**CCR-VIA -- COMITATO DI COORDINAMENTO REGIONALE PER LA VALUTAZIONE D'IMPATTO AMBIENTALE**

**Giudizio n° 3333 del 21/01/2021**

**Oggetto:** Verifica preliminare – discarica per rifiuti contenenti amianto in matrice cementizia e resinoidi

**Variante non sostanziale della discarica per rifiuti contenenti amianto in matrice cementizia e resinoidi, sita in località Taverna Nuova o Ranchini del Comune di Ortona (CH) - Autorizzazione AIA n. 08.10 del 15.07.2010 e successiva voltura Autorizzazione n. 07.11 del 2709.2011**

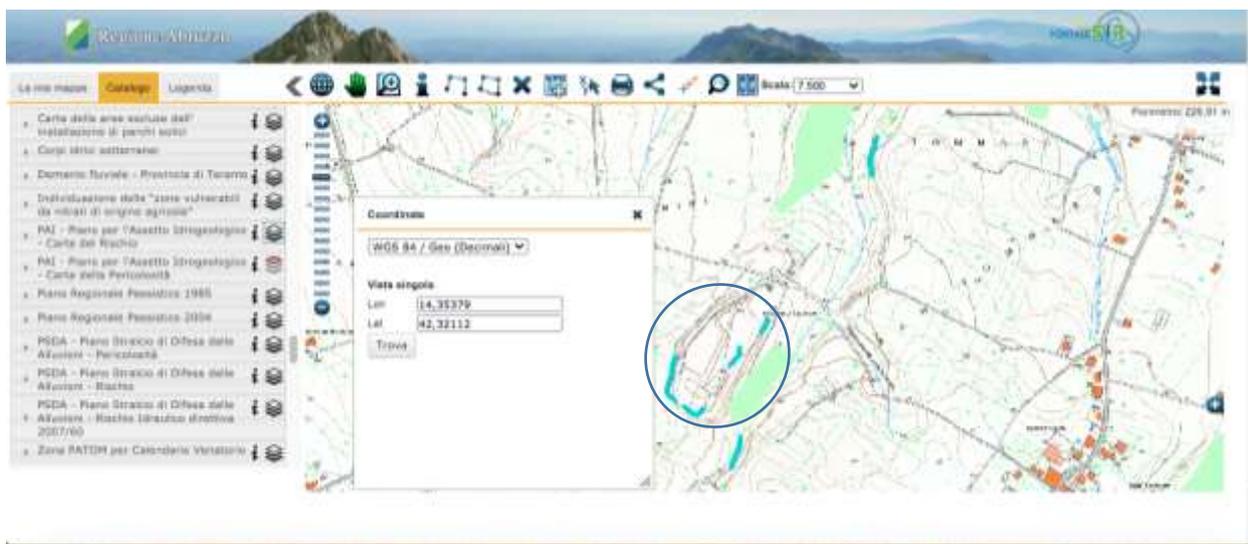
Da un controllo effettuato dallo scrivente Servizio regionale sul Geoportale della Regione Abruzzo risulterebbe che il sito di discarica ricada in un'area con pericolosità di scarpata (Ps) di cui al Piano Stralcio di Bacino per l'Assetto Idrogeologico (PAI), come indicato nella seguente figura:

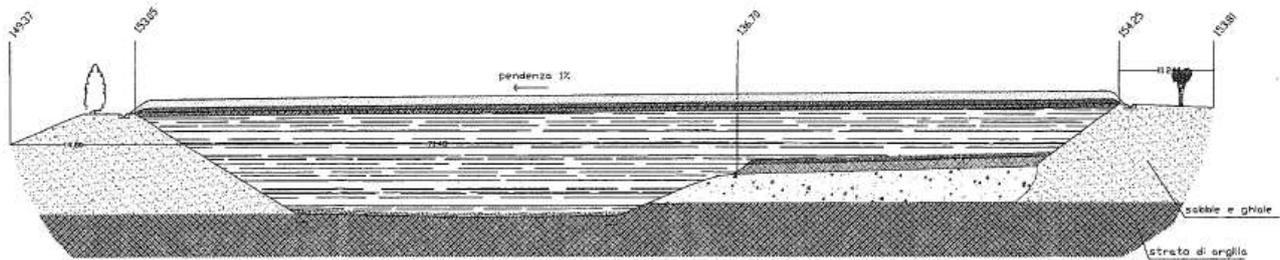
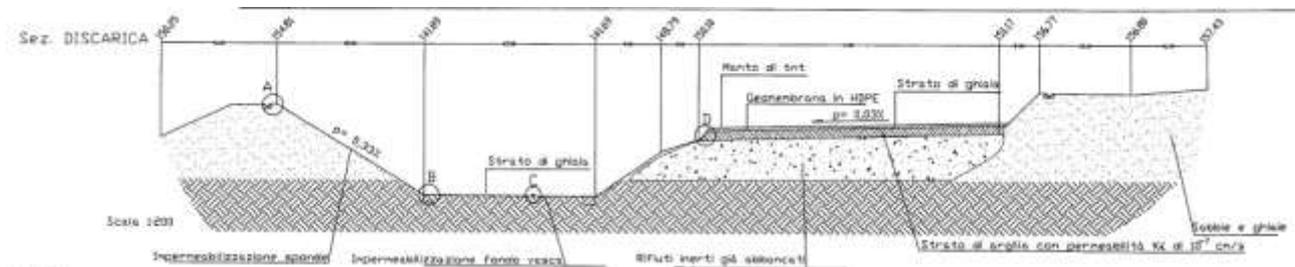
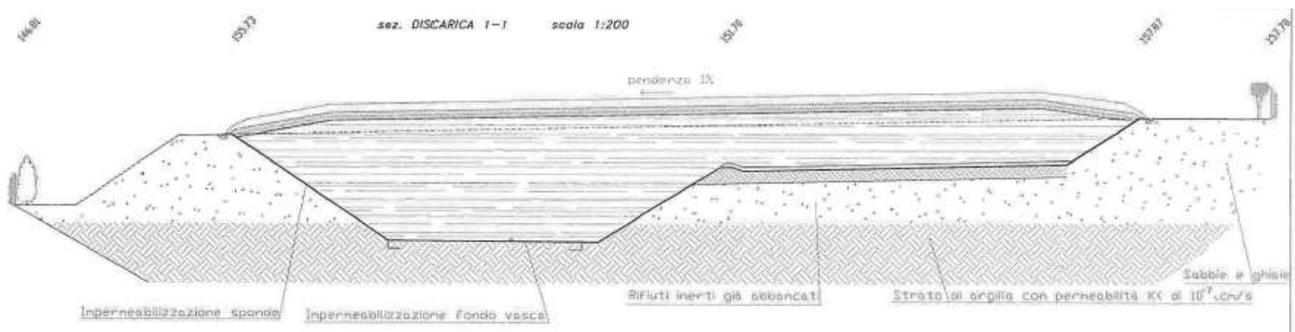
Come riportato nella documentazione tecnica, la Sigma90 ha previsto un incremento della volumetria pari al **14,1% (circa 29.000 m<sup>3</sup>)** del totale autorizzato (**volume autorizzato in AIA = 205.000 m<sup>3</sup>**) determinato da un lievissimo innalzamento della quota finale di abbancamento dei rifiuti, in modo tale da modificare in maniera del tutto trascurabile il profilo superficiale finale dell'invaso. Tuttavia, al fine di poter considerare la

modifica proposta coerente con la DGR 118/2019 la ditta proponente, con nota del 30.06.2020, ha comunicato all'Autorità competente che la variante in aumento prospettata sarà comunque **inferiore alla soglia di 25.000 t**, soglia prevista dalla citata DGR 118/2019 come limite per le varianti non sostanziali. Il tecnico dichiara che l'intervento risulta non percepibile in termini di variazione visiva del profilo finale dell'impianto, in ragione dell'ampia superficie dell'impronta della discarica e del minimo incremento in altezza (**pari a circa 1 metro**), necessario a determinare l'incremento volumetrico richiesto. Si riportano, nel seguito, tre sezioni rappresentative riferite, rispettivamente, allo stato attuale autorizzato con AIA n. 08/10 del 15.07.2010 e ss.mm.ii. e allo stato di progetto:
